锡地铁函〔2021〕165号

关于振达钢管厂 A 地块出让 地铁保护意见的函

附件：振达钢管厂 A 地块与轨道交通线路关系平面图

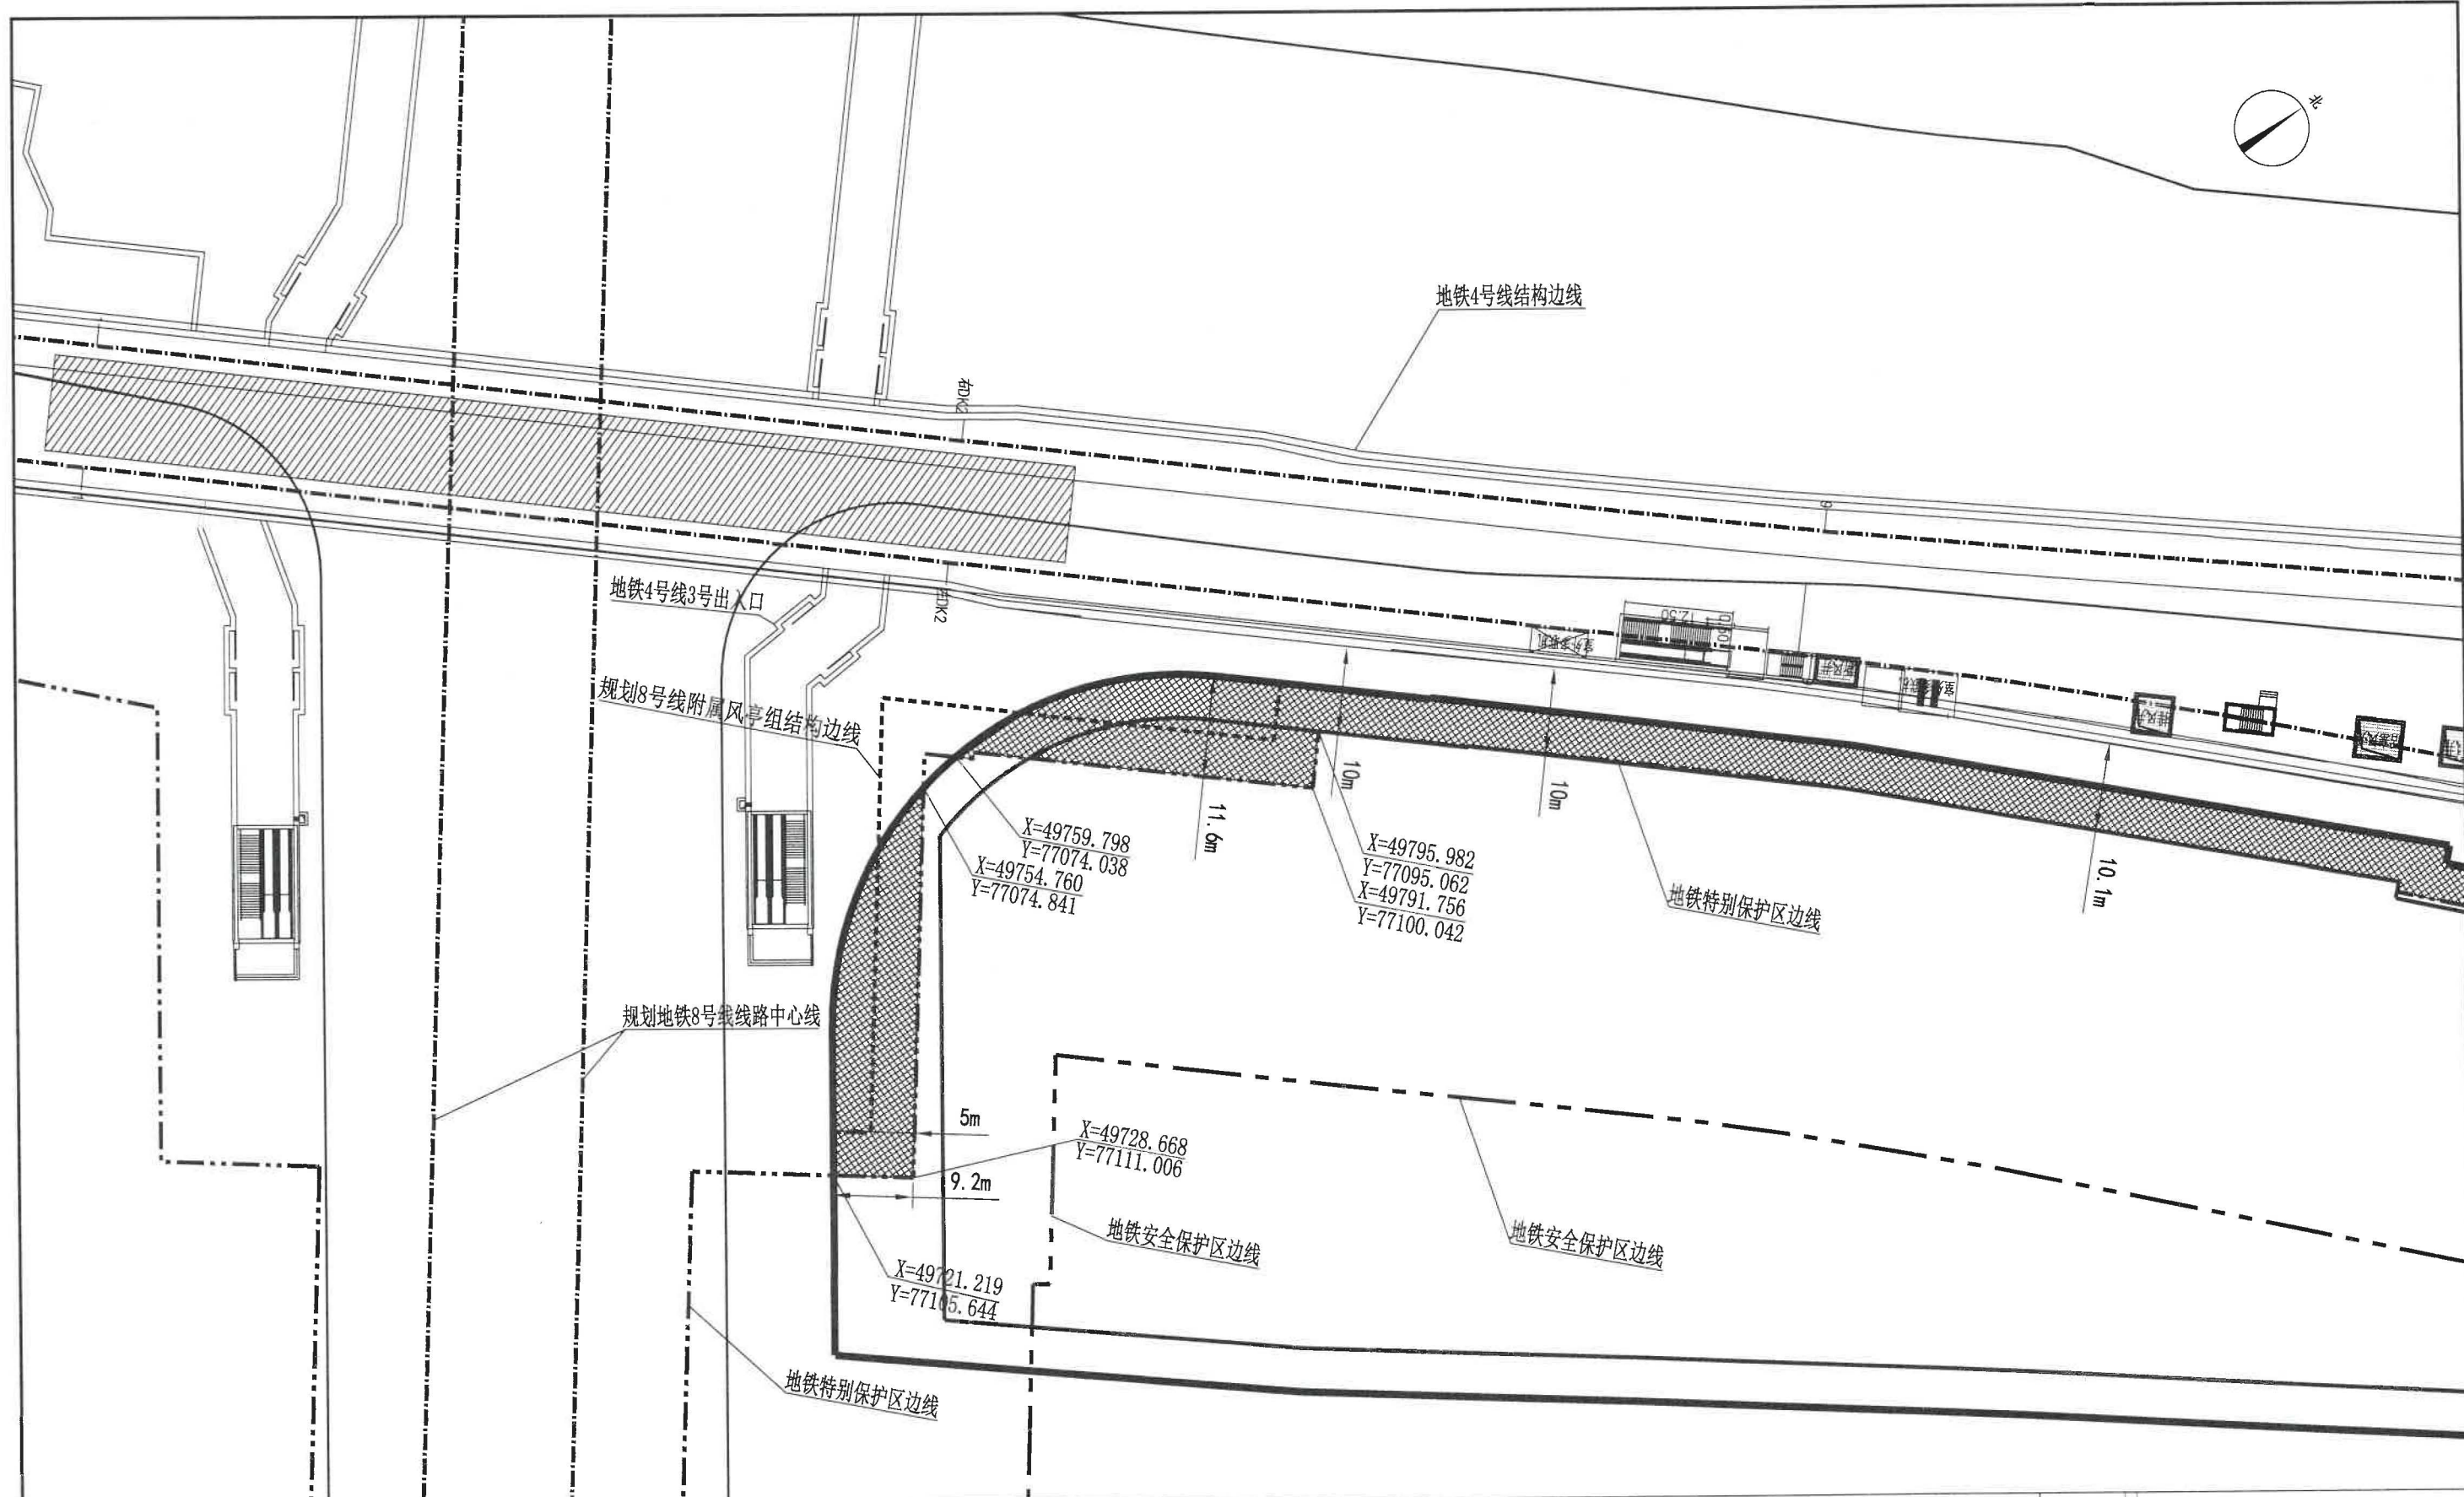
振达钢管厂 A 地块（以下简称该地块）位于地铁 4 号线及规划轨道线路的安全保护区及特别保护区内。该地块可建设用地范围线内涉及地铁特别保护区的，我公司已在附图中采用网格进行标识。

根据《无锡市轨道交通条例》关于安全保护区的管理规定，地块开发建设单位应当事先书面征求地铁集团的意见；地块内实施方案(包括围墙、出入口、管线等附属设施)与地铁设施之间应满足结构安全退距、消防、环评等技术要求；在特别保护区内除《无锡市轨道交通条例》第二十六条规定允许的建设活动外，

不得进行其他建设活动；地块开发建设单位应当分析、论证施工活动对轨道交通设施的影响，制定轨道交通设施安全保护区方案，并经地铁集团同意后，按照方案进行施工。
